▪ **Top 3 Städtebauliches Konzept**

Grünbühl-Südwest (ehem. „BIMA“-Flächen)

- Ergebnisse des Planungswettbewerbs mit Fortschreibung
- Mündlicher Bericht

Ausschuss für Bauen, Technik und Umwelt 12.11.2015

Tarnzahl 1004: AMP Architekten, Ludwigsburg

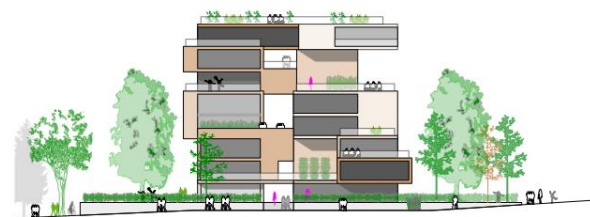
- Wohnhöfe mit 4-geschossigen Gebäuden und Stadtvillen am westlichen Rand
- Starke städtebauliche Figur, die allerdings nur in Gänze erlebbar ist
- Qualitätsverlust bei Berücksichtigung des Bestandes
- Erschließungsaufwand: Verlegung Oderstraße und Aufgabe Elbestraße
- Sehr großer Stadtteilplatz im Norden an der Weichselstraße
- Potenzial der Wohnhöfe im Süden wird durch Anordnung der Parkierung nicht genutzt

Tarnzahl 1006: Ackermann+Raff GmbH+Co. KG, Stuttgart

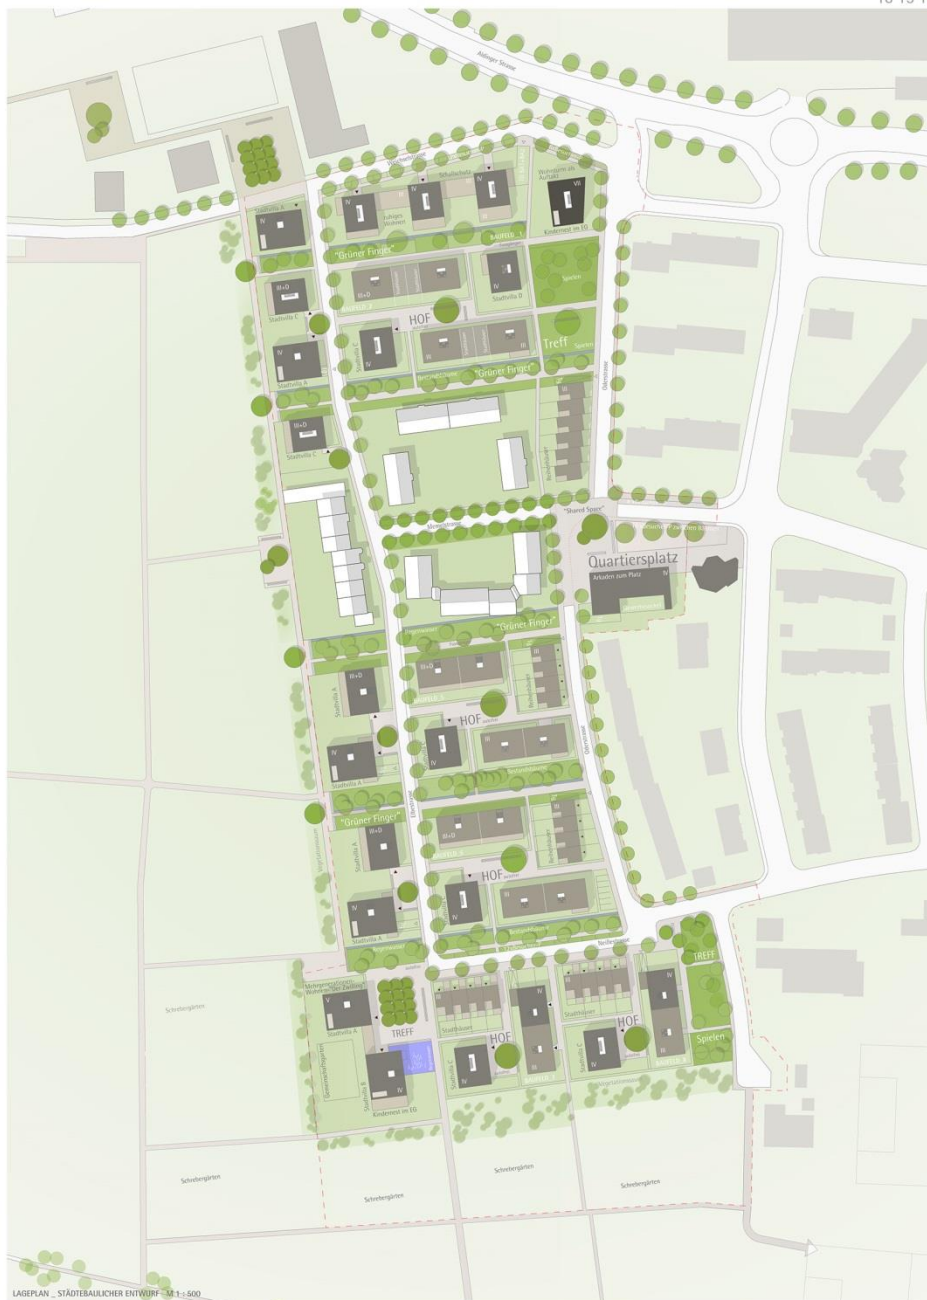
- „Gartenpodeste auf dem Stadtboden“ und öffentliche „Passage“
- 4-geschossige Gebäude und 8-geschossiges Punkthaus im Süden
- Starke räumliche Trennung durch Podeste
- „Passage“ Elbestraße als langgestreckter Platzraum ist überdimensioniert
- Keine ausreichende Anbindung an bestehenden Quartiersplatz im Norden

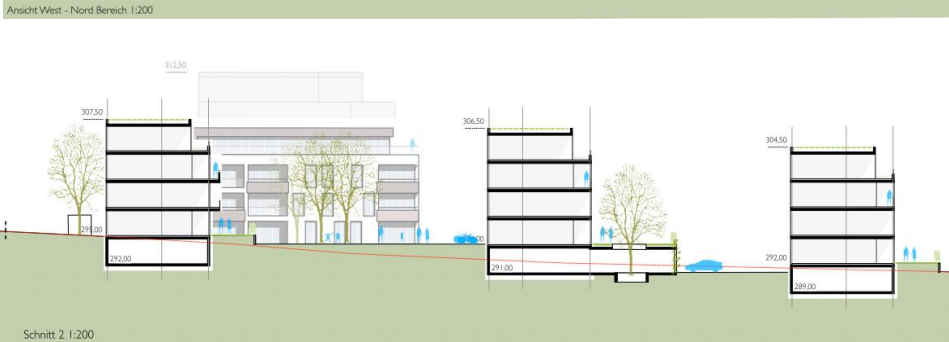
- Stabiles und flexibles städtebauliches Gerüst, das sich am Bestand orientiert
- Gute Mischung von Gebäudetypologien (Zeile, Punkt, Reihenhauser)
- Zeilenstruktur im Norden als Gebietsauftakt fragwürdig
- Gute Ausbildung des Quartiersplatzes an der Netzestraße
- Anbindung an nördlichen Quartiersplatz überarbeitungsbedürftig
- Grünfläche am Ende der Memelstraße ist falsch platziert und unrealistisch

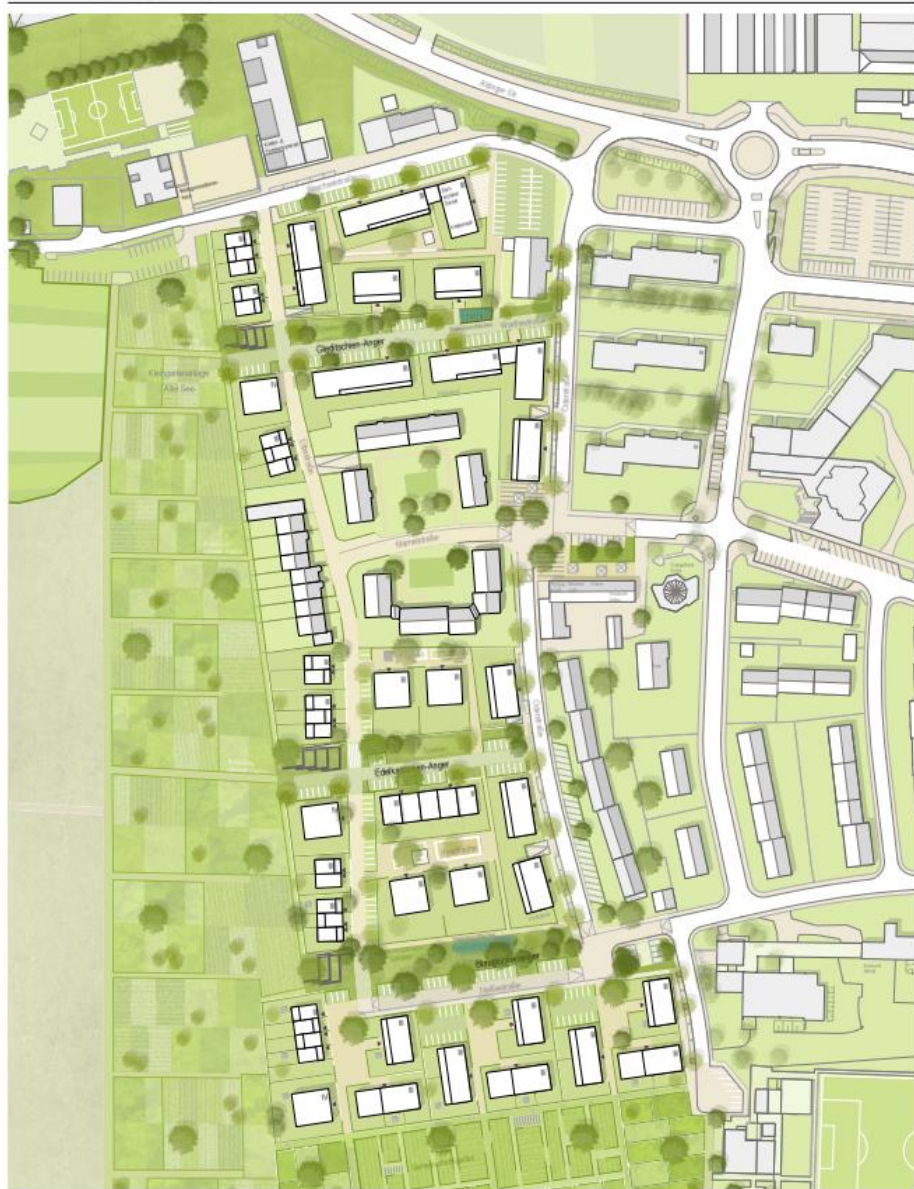
- Entwicklung auf der Grundlage des bestehenden Stadtgrundrisses ist schlüssig
- Selbstverständliche Integration der Bestandsgebäude
- Größe und Grundrissorganisation der 2 südlichen Baublöcke sind völlig unverständlich
- Räumliche Fassung des Stadtteilplatzes im Norden durch 5-geschossiges Punkthaus ist gut gelungen
- Mängel in der architektonischen Ausarbeitung: im Grundriss schwierige Blockecken, Laubengänge, einseitige Orientierung von Wohnungen

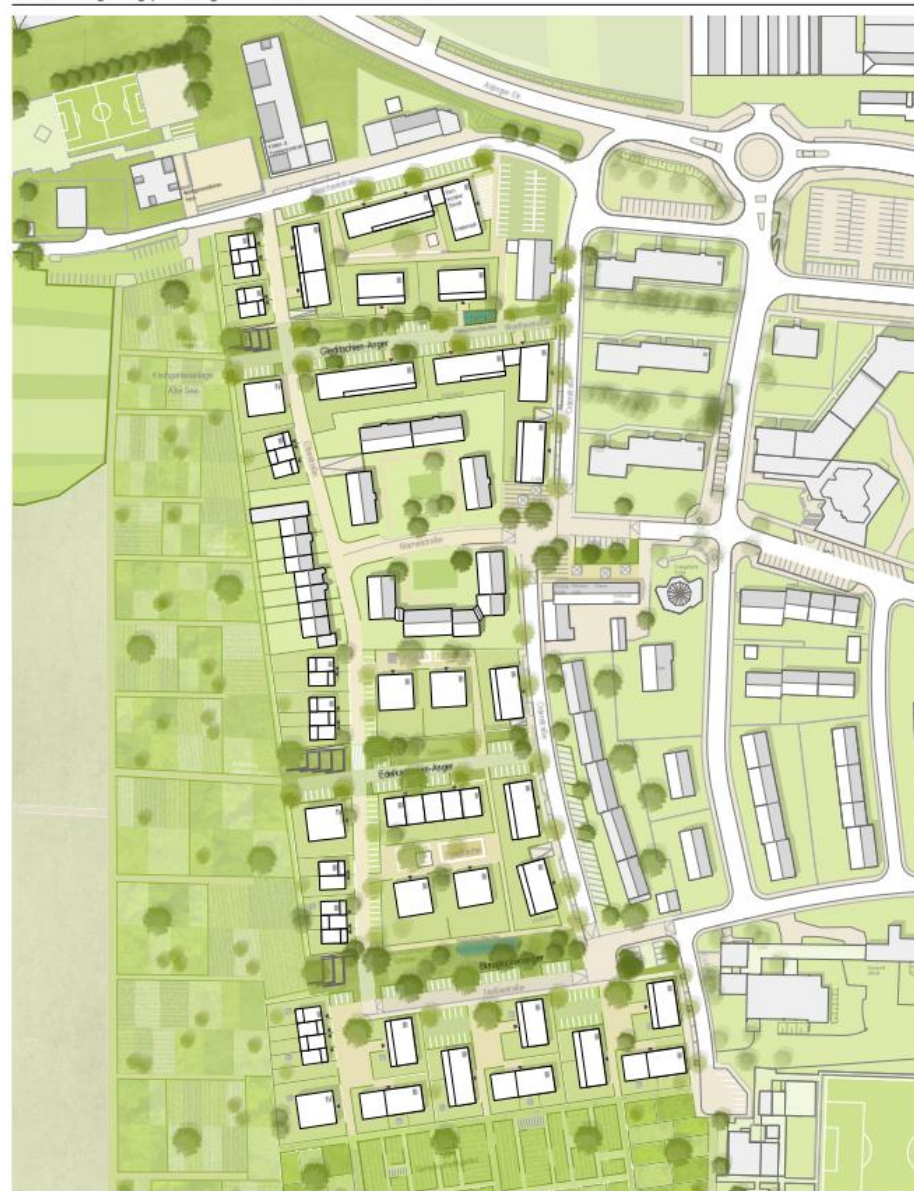
- Leitidee der Gartenstadt wird aus dem Bestand heraus weiterentwickelt und in einem tragfähigen Grundkonzept umgesetzt
- Größe und Typologie der Baukörper ergänzen selbstverständlich die bestehenden Gebäude
- Besonders gelungen ist die klare Gliederung der Freiräume mit drei Grünangern
- Vorgeschlagene Gebäudetypologie und Grundrisse überzeugen funktional
- Anbindung des Quartiersplatzes im Nordwesten noch nicht schlüssig gelöst
- Dichte bleibt hinter den Erwartungen zurück; die städtebauliche Struktur lässt aber problemlos eine höhere bauliche Ausnutzung zu

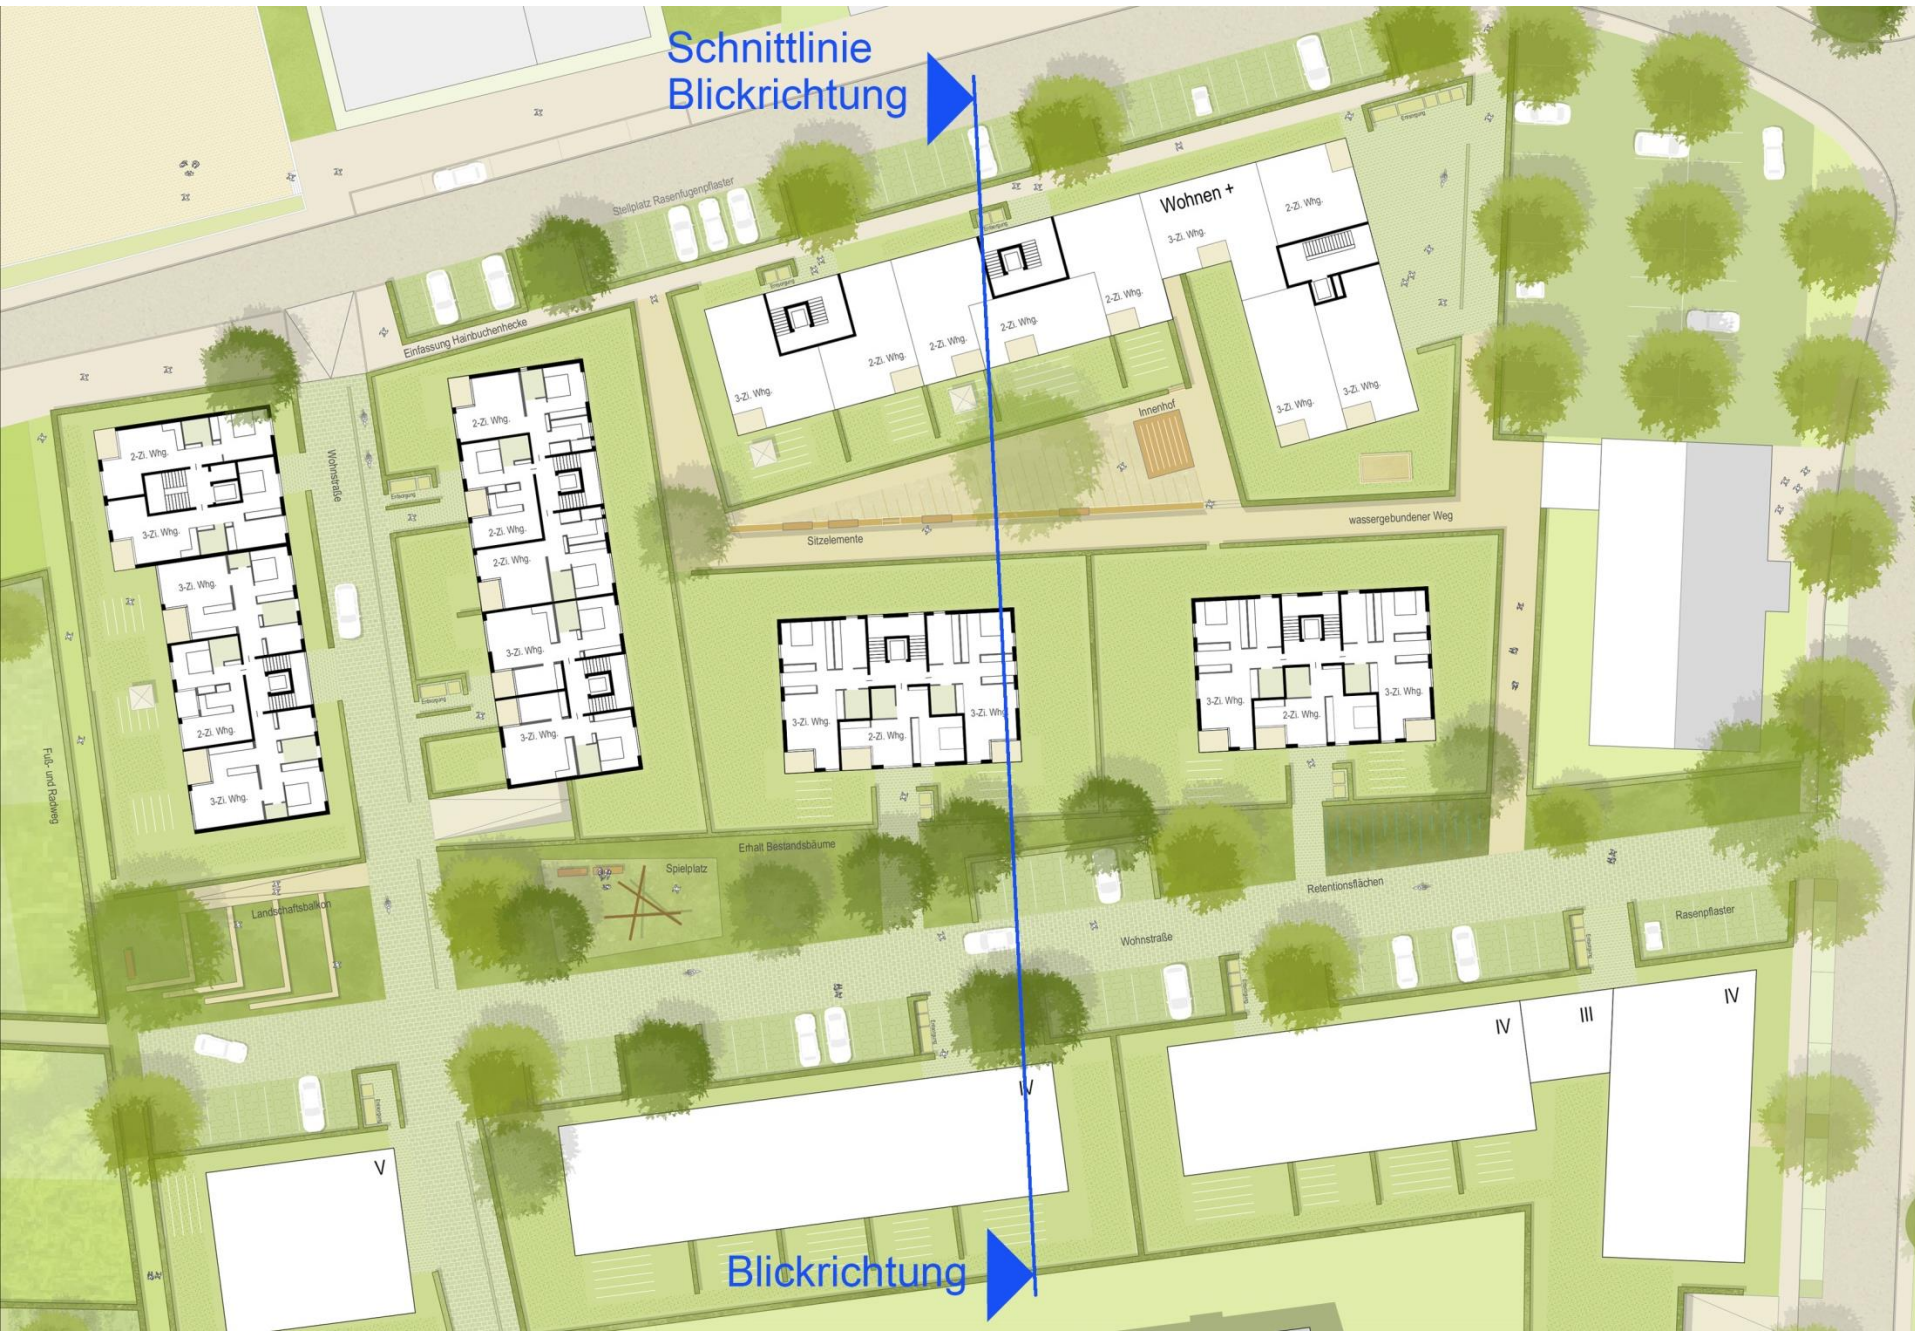
„Insgesamt gelingt den Verfassern eine **sehr überzeugende Arbeit**, die aufgrund der **Klarheit und Robustheit im Städtebau** im Hinblick auf **eine höhere Dichte** problemlos weiterentwickelt werden kann. Die besondere Qualität der Arbeit liegt im **sensiblen Umgang mit den vorhandenen Grünstrukturen**, in der klaren Gliederung der Freiräume und in den angebotenen Wohntypologien, die hervorragend dafür geeignet sind das Ziel, **neuen Wohnraum** auch für **Bevölkerungsgruppen mit geringerem Einkommen** und besondere Wohnformen zu schaffen, zu erreichen. Die Arbeit wird **einstimmig** von der Bewertungskommission als **Grundlage für die weitere Entwicklung** beschlossen, wobei die angesprochenen Konfliktpunkte einer **Überarbeitung** bedürfen.“
